**Verslag huishoudelijke elektrische installatie op laagspanning en zeer lage spanning****Algemeen:**

Referentie: 010-20260708-03	Datum controle: 08/07/2026
Keurder: 010

Eigenaar: Karen Ryckaert	EAN-code: 541448820044195586
Adres installatie: Nieuwstraat 3, 2280 - Grobbendonk	Nummer teller(s): 1SAG1100591922
Distributienetbeheerder installatie: Fluvius	
Datum uitvoering installatie:	☐ Vóór 01/10/1981 ☒ Tussen 01/10/1981 en 01/06/2020 ☐ Vanaf 01/06/2020
Type:	☒ Wooneenheid ☐ Niet-huishoudelijk ☐ PV ☐ Batterij ☐ Laadpaal

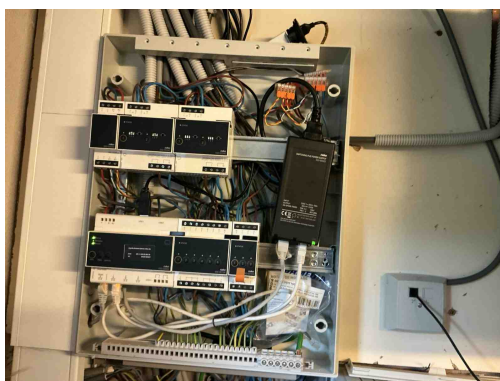
T21 - Het elektrisch materieel is niet geplaatst volgens de voorschriften van de fabrikant/ regels van goed vakmanschap . (Boek 1: 1.4.1.3)

Opmerking: Oa vijzen van de ophanging niet afgedekt bord 2,3,4,... en teveel draden in een automaat bord 1 en 4 ,...

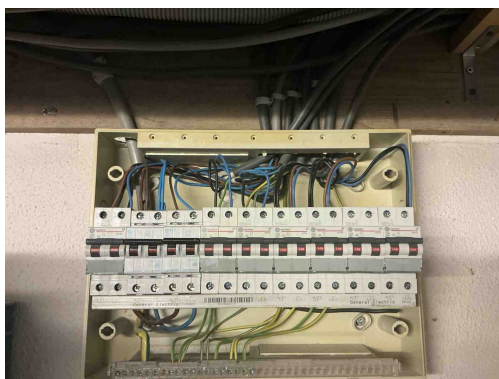
T21 - Het elektrisch materieel is niet geplaatst volgens de voorschriften van de fabrikant/ regels van goed vakmanschap . (Boek 1: 1.4.1.3)

Opmerking: Oa vijzen van de ophanging niet afgedekt bord 2,3,4,... en teveel draden in een automaat bord 1 en 4 ,...

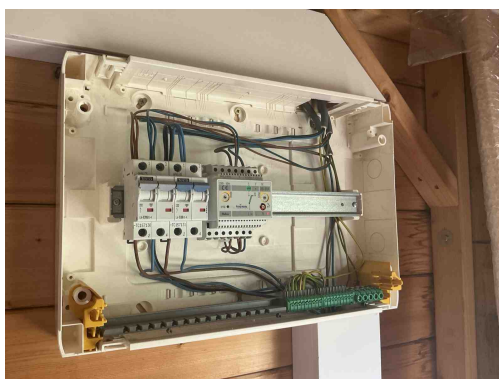
T21 - Het elektrisch materieel is niet geplaatst volgens de voorschriften van de fabrikant/ regels van goed vakmanschap . (Boek 1: 1.4.1.3)

Opmerking: Oa vijzen van de ophanging niet afgedekt bord 2,3,4,... en teveel draden in een automaat bord 1 en 4 ,...

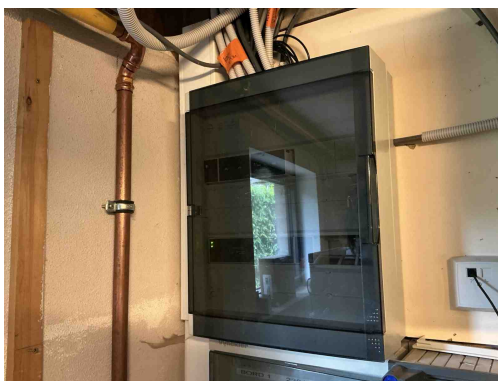
B17 - De voedingsspanning is niet op elk bord vermeld (Boek 1: 3.1.3.3).
Opmerking: Oa bord 2,3,4,,....

B18 - Het volgnummer is niet op elk bord vermeld (Boek 1: 3.1.3.3).
Opmerking: Oa bord 2,3,4,,....

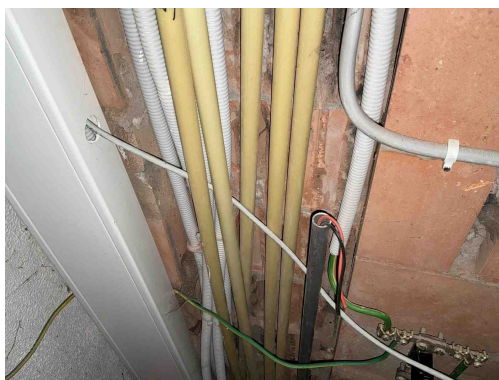
B17 - De voedingsspanning is niet op elk bord vermeld (Boek 1: 3.1.3.3).
Opmerking: Oa bord 2,3,4,,....

B18 - Het volgnummer is niet op elk bord vermeld (Boek 1: 3.1.3.3).
Opmerking: Oa bord 2,3,4,,....

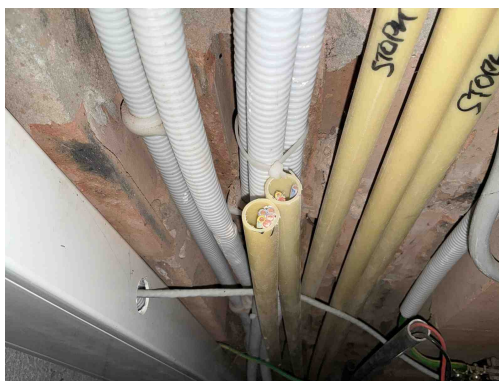
C21 - Het gebruik van geleiders van het type VOB, zonder bijkomende afscherming is niet toegestaan (Boek 1: 5.2.9.6).
Opmerking: Oa buiten en aan bord 1

C28 - Niet gebruikte leidingen onder spanning zijn niet op een degelijke manier geïsoleerd of verwijderd (Boek 1: 4.2.1.1).
Opmerking: Oa garage

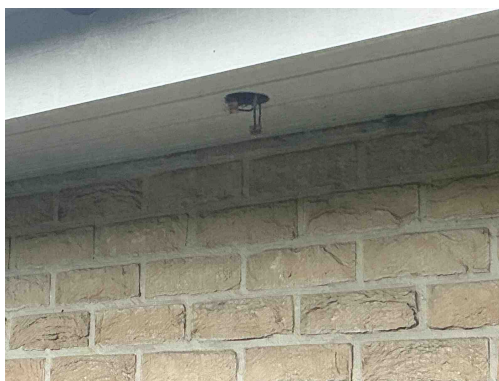
C21 - Het gebruik van geleiders van het type VOB, zonder bijkomende afscherming is niet toegestaan (Boek 1: 5.2.9.6).
Opmerking: Oa buiten en aan bord 1

C28 - Niet gebruikte leidingen onder spanning zijn niet op een degelijke manier geïsoleerd of verwijderd (Boek 1: 4.2.1.1).
Opmerking: Oa garage

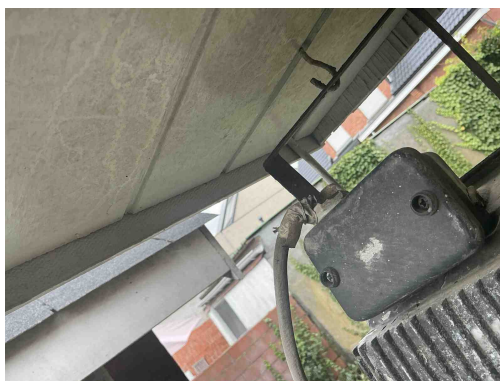
C21 - Het gebruik van geleiders van het type VOB, zonder bijkomende afscherming is niet toegestaan (Boek 1: 5.2.9.6).
Opmerking: Oa buiten en aan bord 1

C26 - De verbindingen zijn niet gebeurd in borden, in aftakdozen, aan de klemmen van contactdozen, schakelaars of in de verlichtingstoestellen (Boek 1: 5.2.6.1).
Opmerking: Oa buiten en slaapkamer

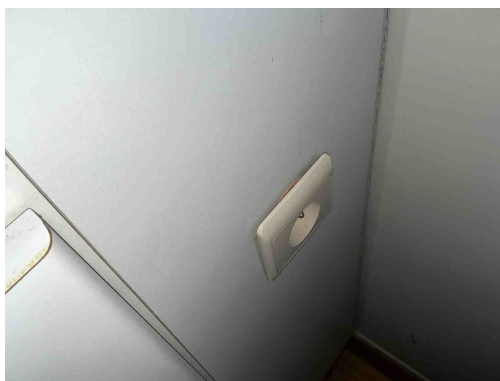
C26 - De verbindingen zijn niet gebeurd in borden, in aftakdozen, aan de klemmen van contactdozen, schakelaars of in de verlichtingstoestellen (Boek 1: 5.2.6.1).
Opmerking: Oa buiten en slaapkamer

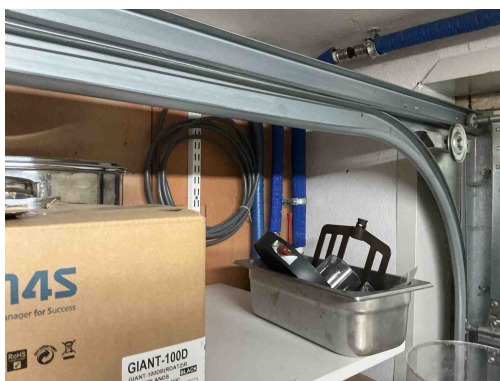
T10 - Bepaalde contactdozen en/of schakelaars zijn niet degelijk bevestigd (Boek 1: 1.4.1.3).
Opmerking: Oa slaapkamer

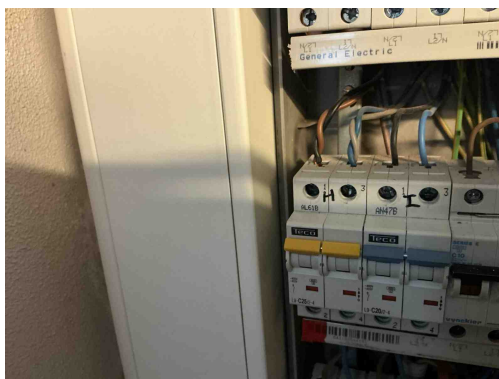
C28 - Niet gebruikte leidingen onder spanning zijn niet op een degelijke manier geïsoleerd of verwijderd (Boek 1: 4.2.1.1).
Opmerking: Oa garage

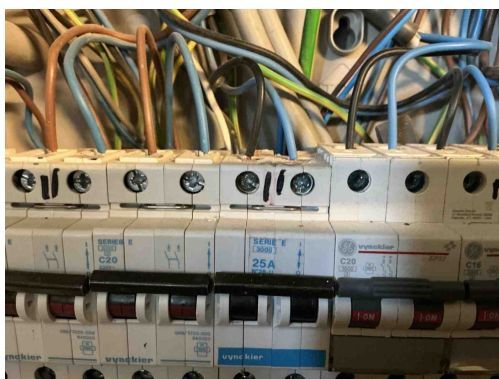
C29 - De waarde van de beveiliging tegen kortsluiting is niet in overeenstemming met de stroomafwaarts geplaatste leiding (Boek 1: 4.4.1.1).

Opmerking: Oa bord 1

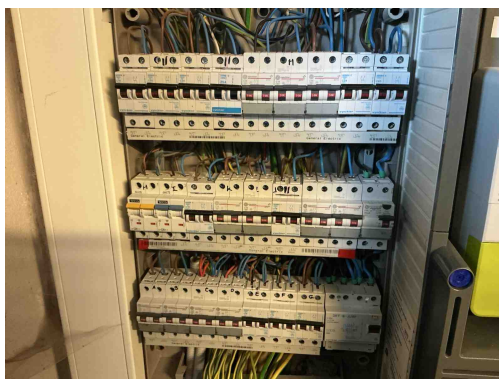
C29 - De waarde van de beveiliging tegen kortsluiting is niet in overeenstemming met de stroomafwaarts geplaatste leiding (Boek 1: 4.4.1.1).

Opmerking: Oa bord 1
